О внесении изменений в ПСД

ОАО «Стройтрест №35» просит вас рассмотреть замечания по объекту:
«Реконструкция территории по просп. Партизанскому, 8, в г. Минске»,
и включить их в проектно-сметную документацию.

1-я очередь строительства, здание №2А, №2Б и №2В:

Фактические объемы по фасаду
Административно-хозяйственный корпус №14 (23 очередь)

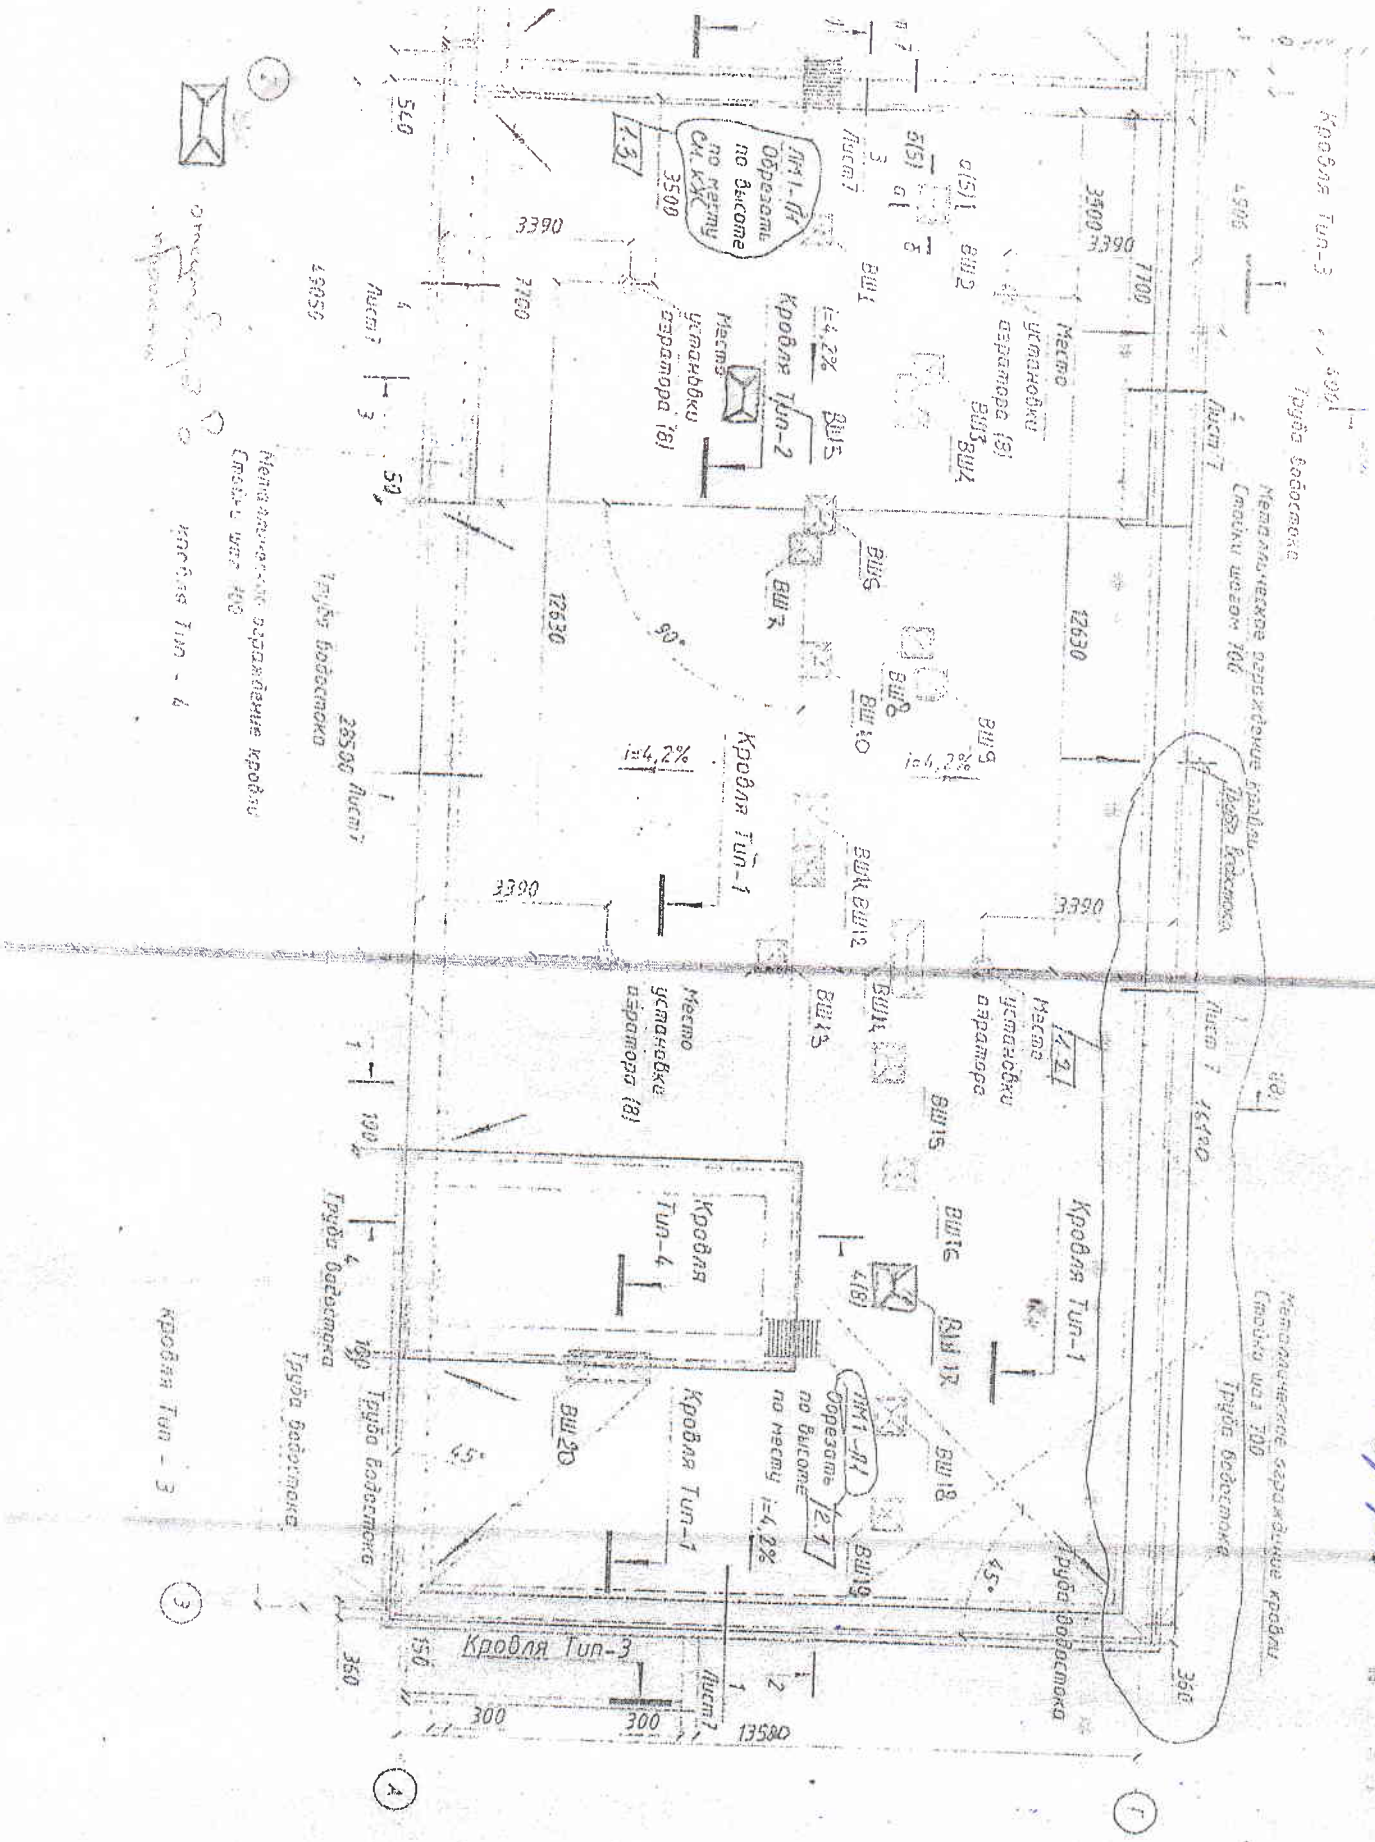
1. В сметной документации отсутствует утепление и отделка вентиляционных шахт ВШ1-20 в количестве 49,37 м² (схема прилагается), согласно требованиям проекта 21.004.27-14-АР (лист 5 узел 1). Необходимо откорректировать сметную документацию;

6. Просим внести в сметную документацию недостающие объемы по устройству легкой штукатурной системы по стенам и откосам фасада согласно таблице «фактические объемы по фасаду» в приложении.

Устройство проема в металлическом каркасе

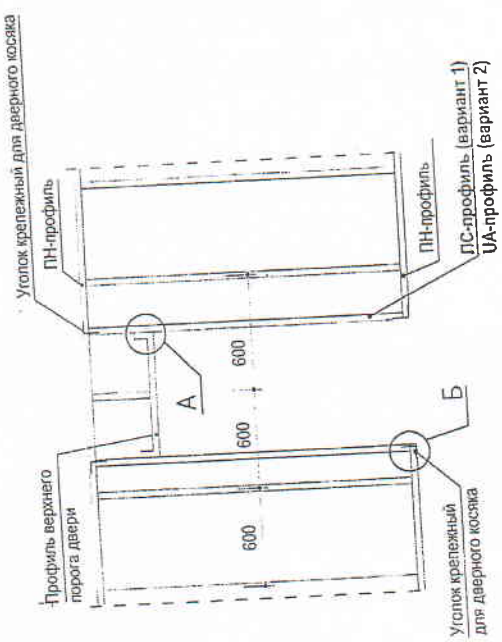
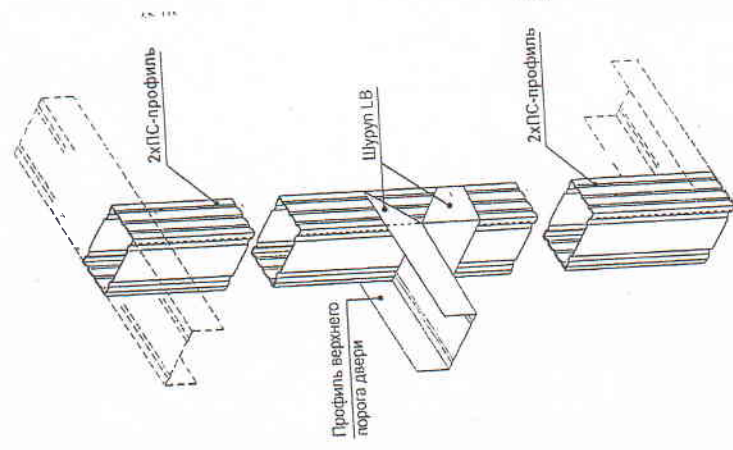
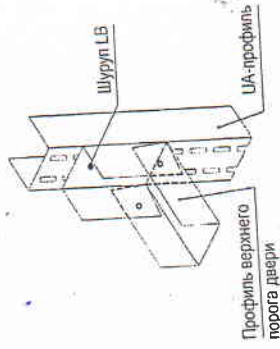
3. В сметной документации не учтена работа по устройству проема в гипсокартонных перегородках (E10-200-6). Для устройства дверного проема в гипсокартонных перегородках, согласно серии КНАУФ 1.031.9-2.07.2-2 (прилагается), должен устанавливаться UA-профиль, усиленный с комплектом крепления: количество профиля UA 3000*100*40 – 288 м.п., комплект уголков – 50 штук. Необходимо откорректировать проектно-сметную документацию;

Фасад E-A

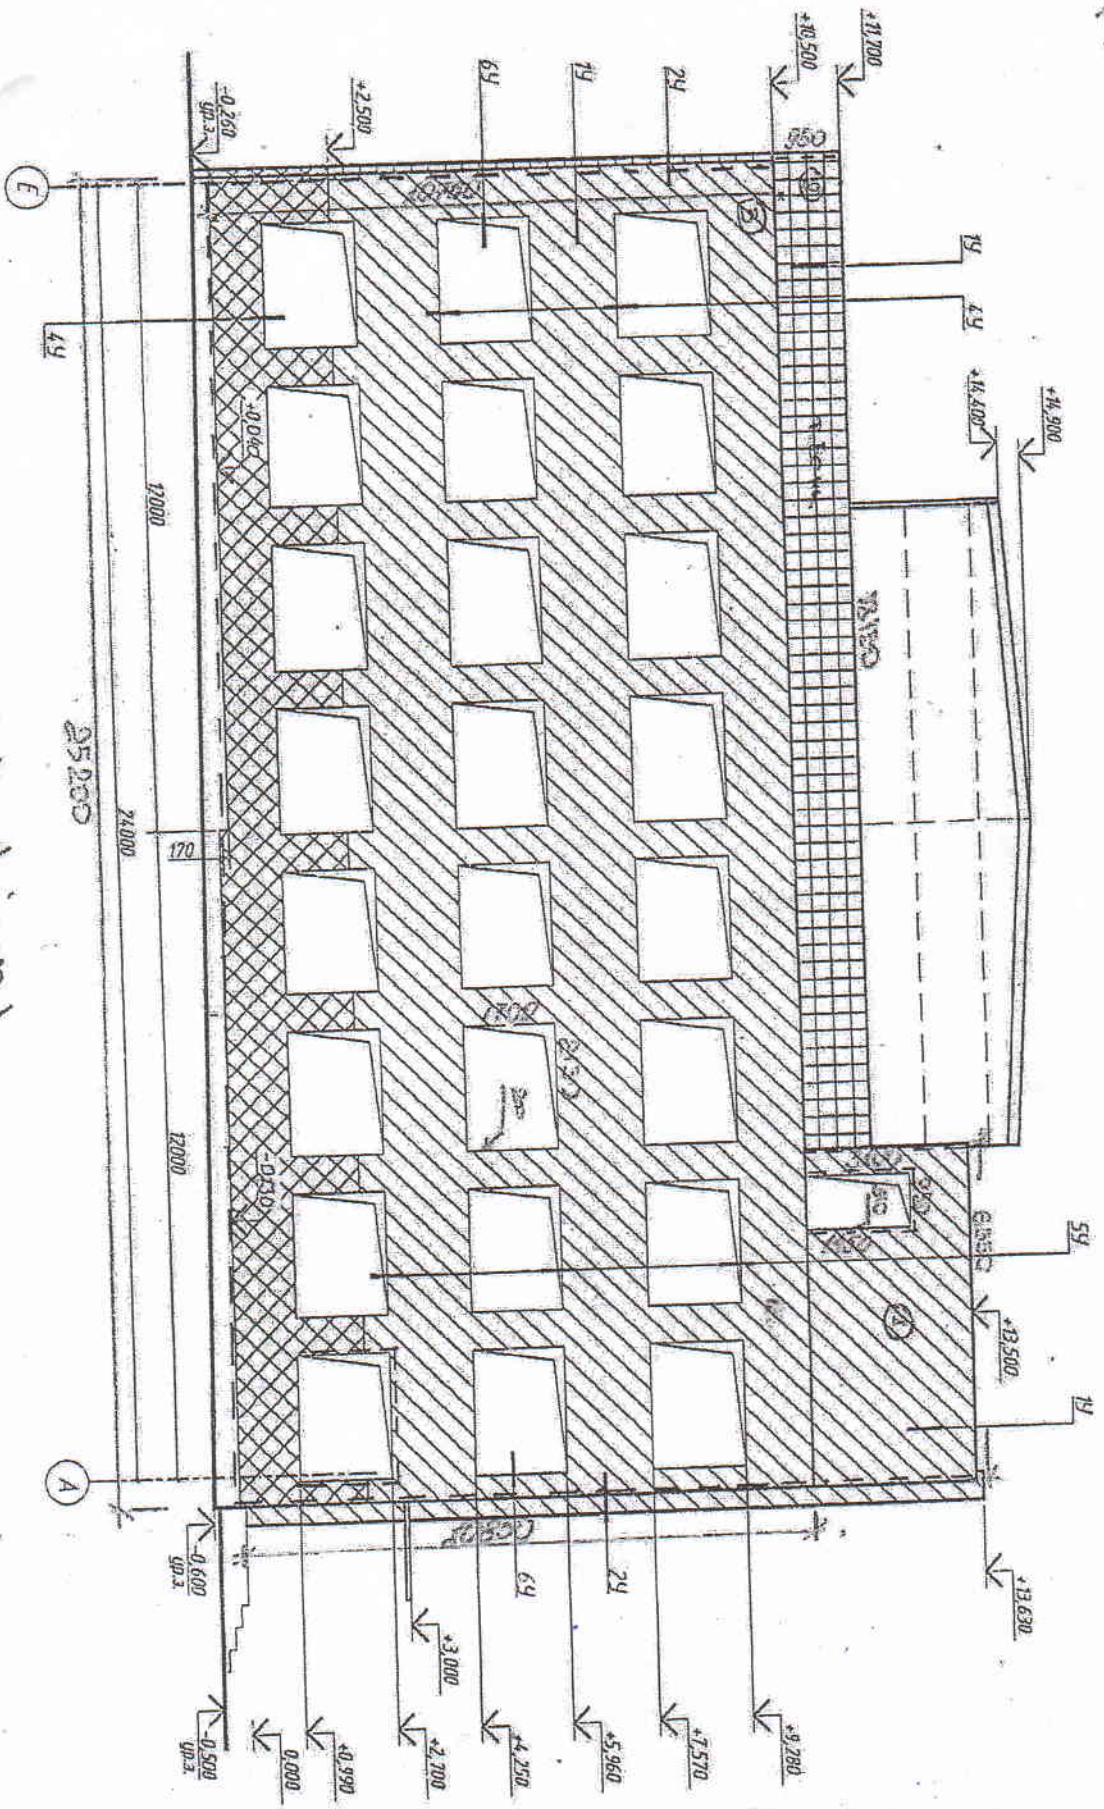
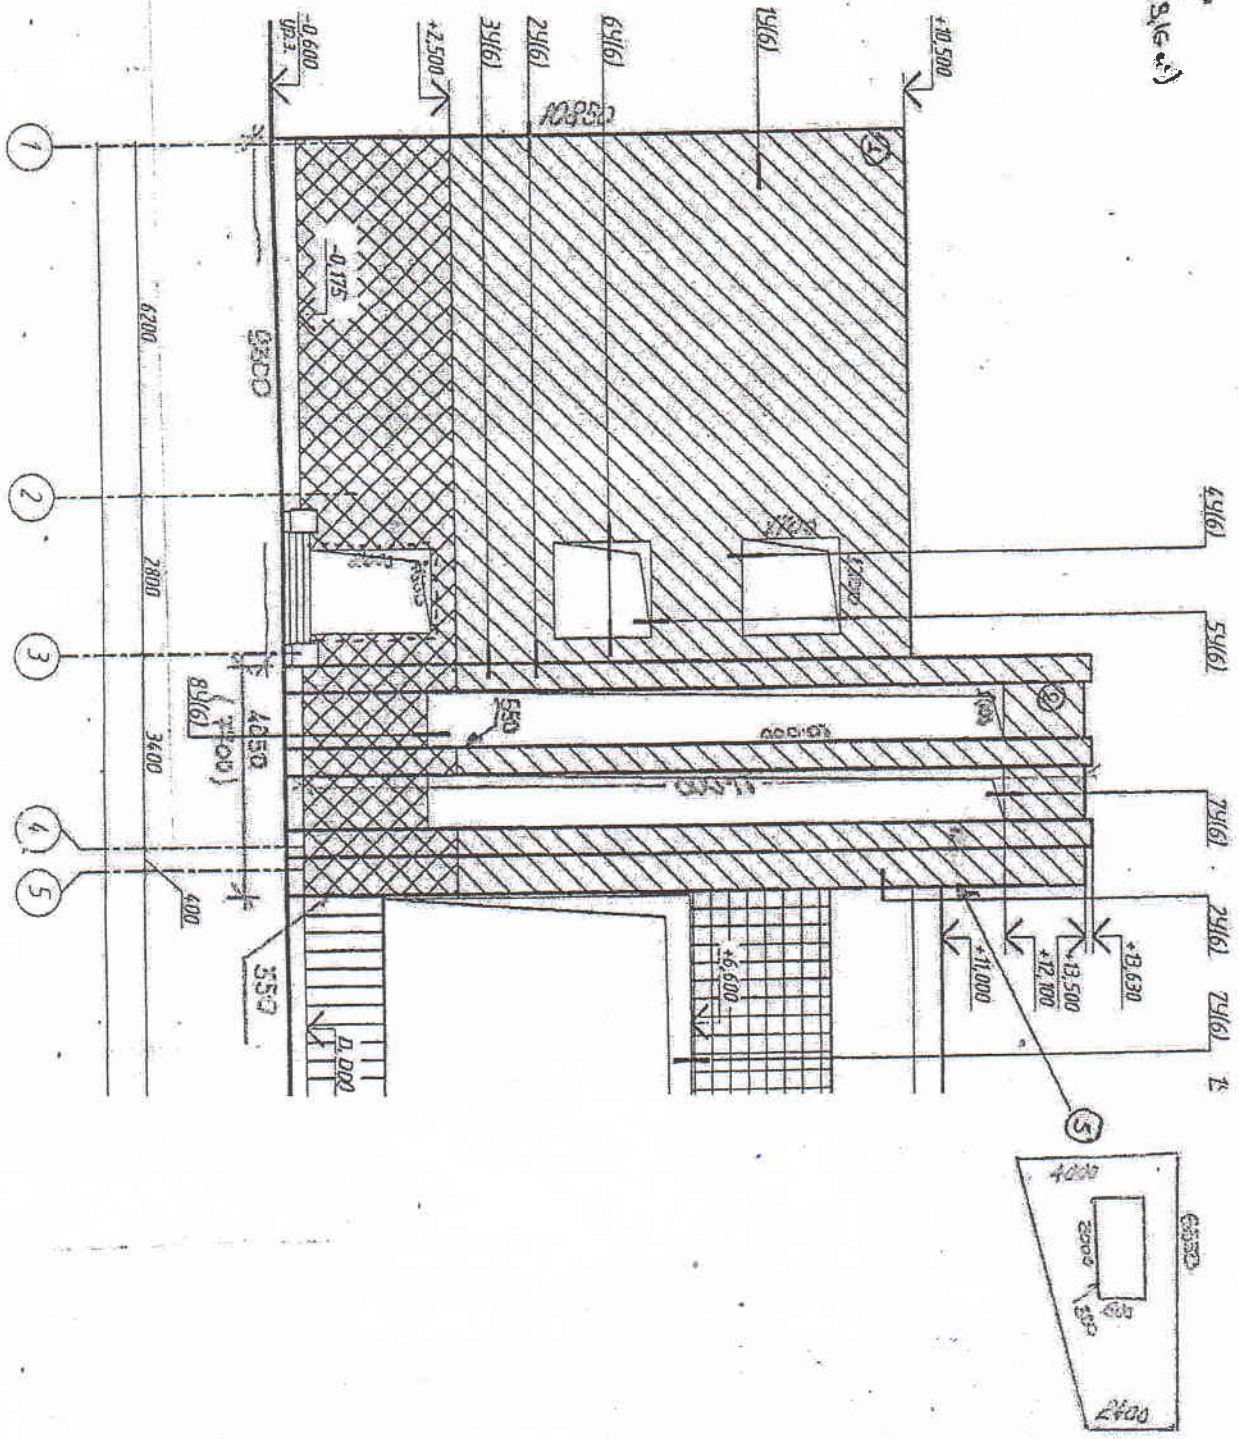
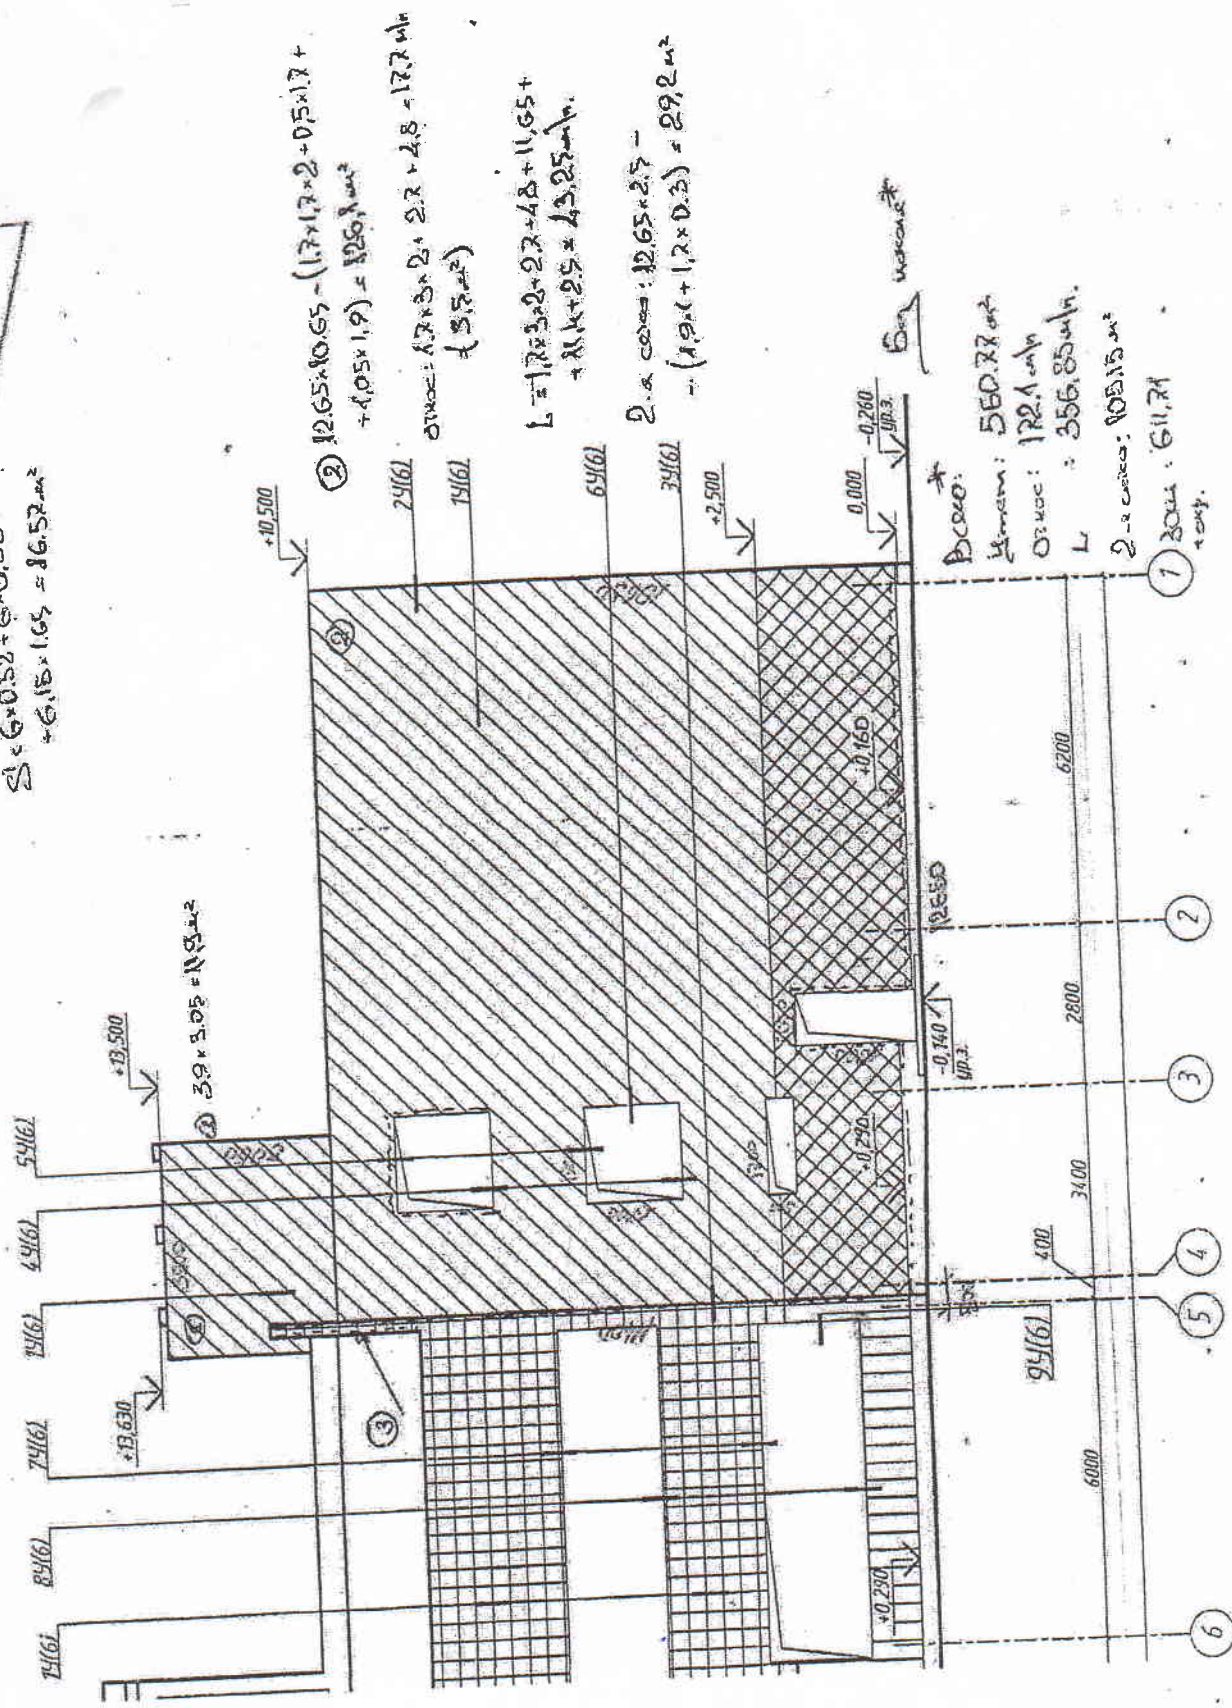
2. При фактическом обмере фасада здания АБК в осях 1-5/А-Е было выявлено, что фактическая площадь утепляемых поверхностей стен составляет 560,72 м² вместо 520,5 м² проектной площади. Требуется откорректировать проектно-сметную документацию и включить недостающие объемы по утеплению фасада в количестве 40,22 м². Исполнительная схема с расчетом прилагается.
